Konsesjonssøknad flytting 66 kV Verdals S-Ørin ved Vinne
Tilleggsopplysninger mastehøyde og vurdering av konsekvenser for landbruksdrift

Figur 1 Linjeprofil ny trase Vinne fra nord (venstre øverst) til sør (høyre nederst)

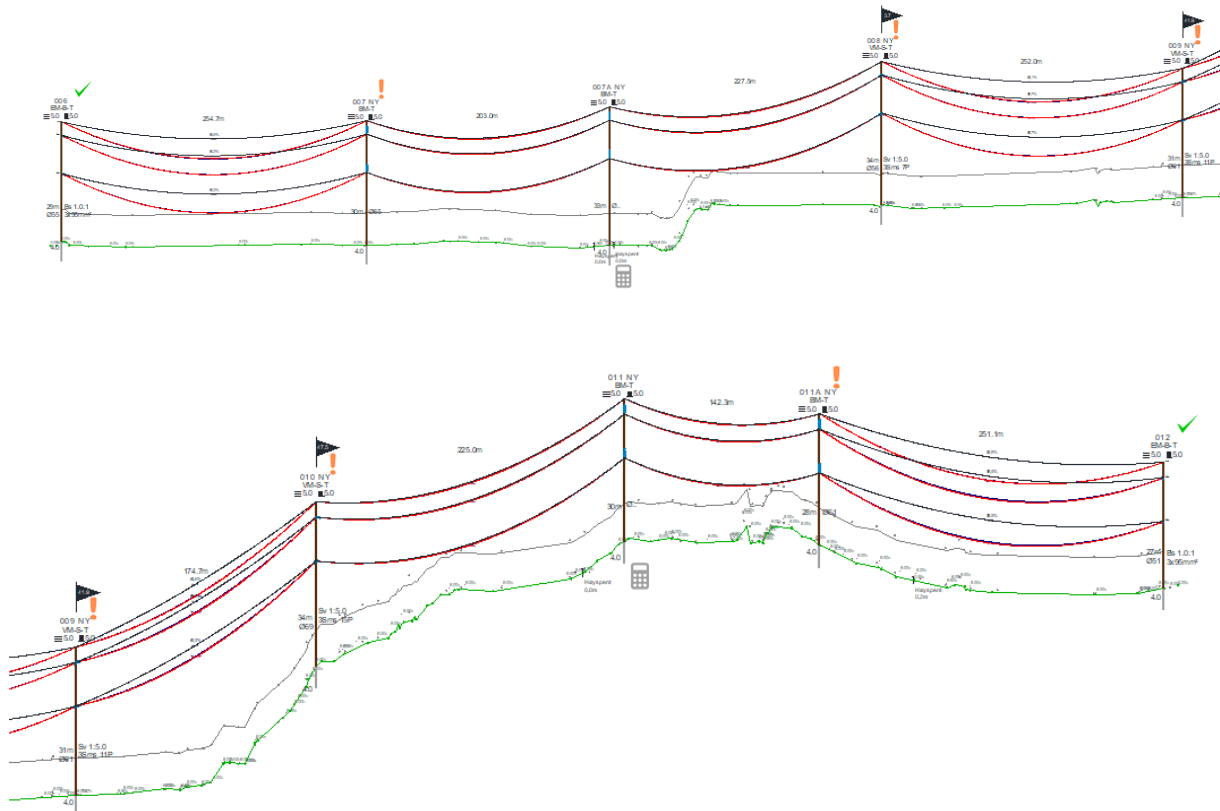
Hva er høyden på mastene og ca. høyde for luftledningen/ avstanden over bakken (spesielt over landbruksjord)? Er det en risiko for begrensninger/ ulemper for landbruksdrift? Her ønsker vi at dere sender oss et vedlegg med målsatt skisse av mastetypen dere skal bruke, samt at dere gjør en vurdering av risiko for begrensninger/ ulemper for landbruksdrift

Vedlegg 5 i søknaden viser målsatt skisse over aktuell mastetype. Linjeprofil er beregnet og vist i figur 1.

Mastehøyden varierer fra 23 m til 30 m over bakken.

Ledningen vil bli prosjektert i henhold til Forskrift for elektriske forsyningsanlegg 2006 som i §6.4 Avstander, kryssinger og nærføringer beskriver under Landbruksområder og lignende:

«I områder hvor det kan forventes at det benyttes høye maskiner skal ledningshøyden tilpasses dette.»

Ledningen vil ikke medføre ulempe for landbruksdrift utover den ulempe som mastepunktene utgjør og som er beskrevet i konsesjonssøknaden kap. 5.8 og i vedlegg 1 Konsekvensutredning kapittel 11.1.
